EAS-26-011

3M™ メッキ用マスキングテープ 851A 及び 851T の材料変更に関するご案内（第二報）

対象製品： 3M™メッキ用マスキングテープ 851A 及び 851T シリーズ（別紙リスト参照）

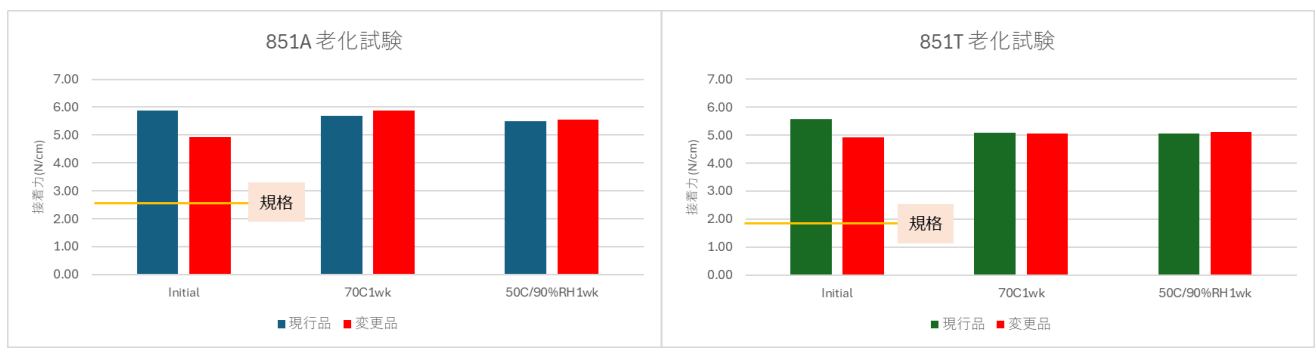
変更箇所： 顔料の材料変更に伴いテープの色味が変化します。

接着力試験： 顔料変更の前後で接着力の製品規格値を満たしている

試験方法： JIS-Z-0237 準拠
圧着： 2 Kg、速度：300mm/min
老化条件： 70°C 1 週間、50°C/90%RH 1 週間
